TOTO NEW RELEASE

新商品だより

NEW 2020・10

C 仕様変更 CHANGE　幼児用マルチシンク　キャビネット

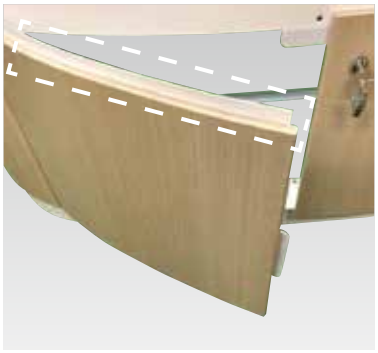
■キャビネットカラーが変更になります

■キャビネット扉・パネルに目地材が付きます

C仕様変更 CHANGE　幼児用大便器　品番レッテル変更

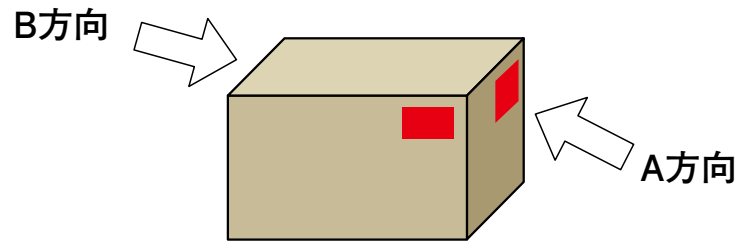
■品番レッテルの貼付け位置を4か所から2か所へ変更します

従来品は4面に品番レッテルを貼付け

仕様変更品は2面に変更

フラットカウンター多機能トイレパック 甲板包装材

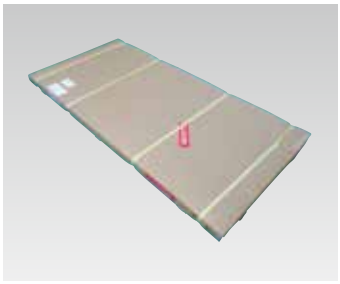
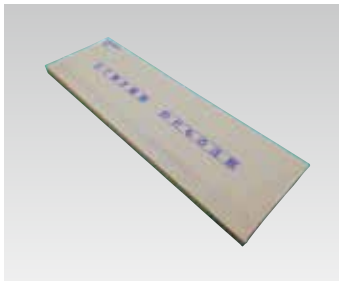
■外装箱の寸法と封かん方法を変更します

外装箱　　:1540×755×46mm
封かん方法:PPバンド（4～5箇所）

外装箱　　:1388×383×53mm
封かん方法:OPPテープ（H貼り）

C 仕様変更 CHANGE　自動洗浄小便器　品番レッテル変更

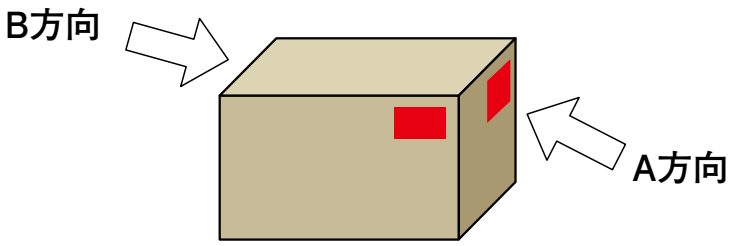
■品番レッテルの貼付け位置を4か所から2か所へ変更します。

従来品は4面に品番レッテルを貼付け

仕様変更品は2面に変更

パブリック用手すりイージーオーダー品 コンビネーションタイプ（I型/L型）

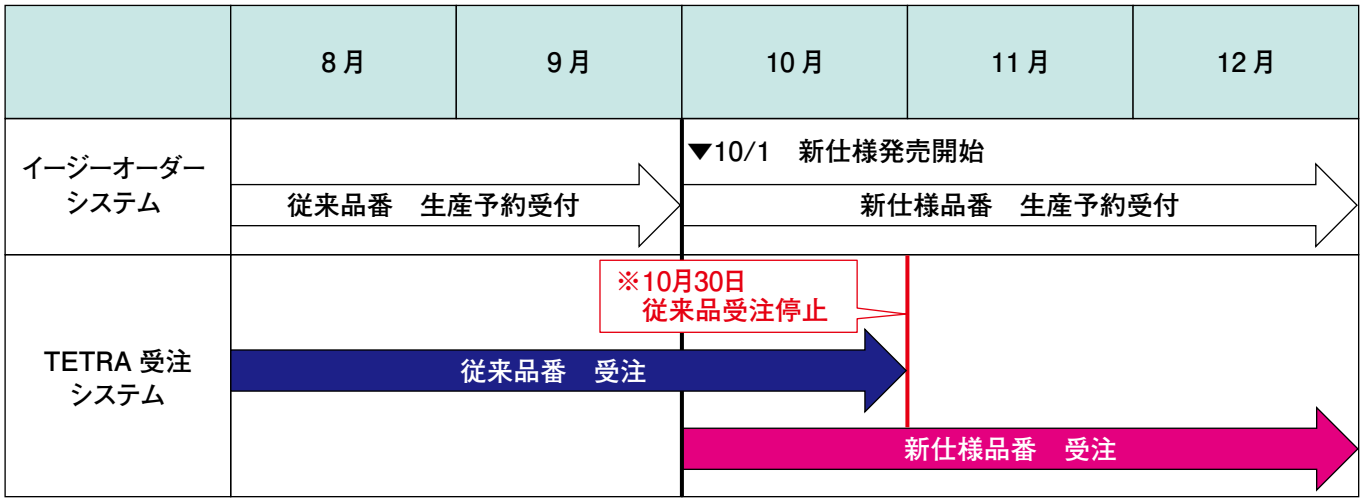
本誌’20年10月号P.11の仕様変更に伴い、製造上の都合によりイージーオーダーの従来品の受注を10月30日までとさせていただきます。

※イージーオーダーシステムでは、見積有効期限は3カ月となっていますが、
10月30日をもって上記従来品番は受注停止とさせていただきます。
11月2日以降は新仕様品番にて生産予約受付、注文をお願いいたします。

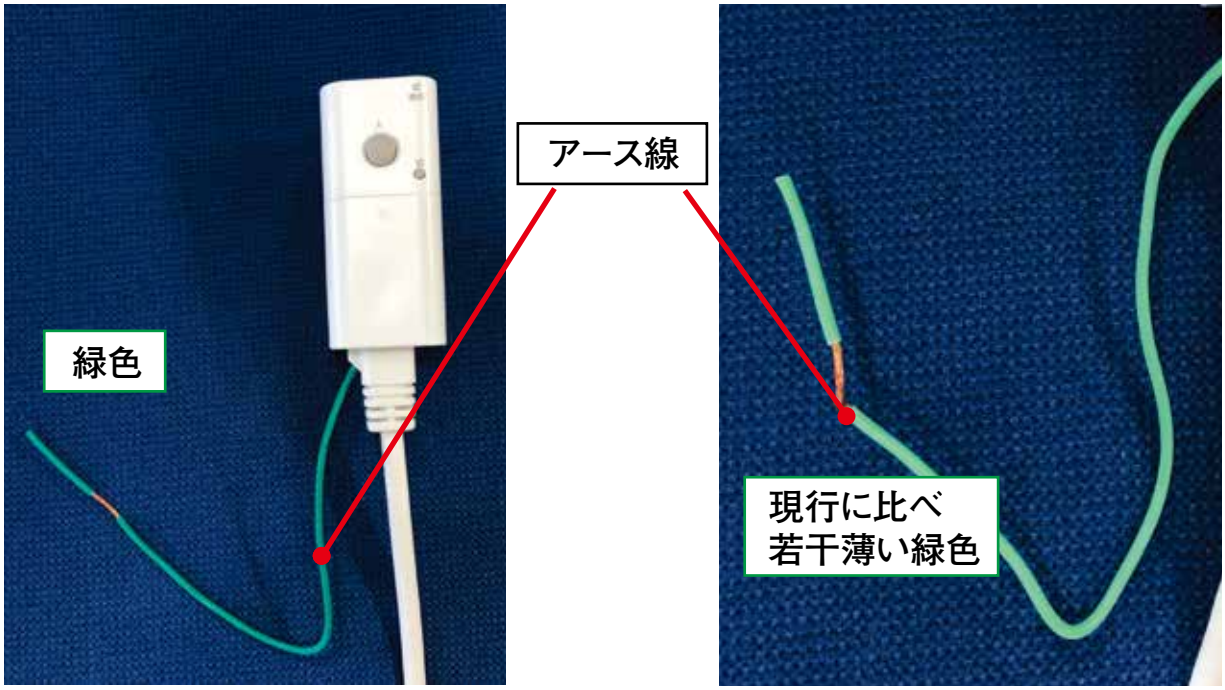
電源プラグについているアース線の色が2種類となります。

＜現行のアース線の色＞　＜追加されるアース線の色＞
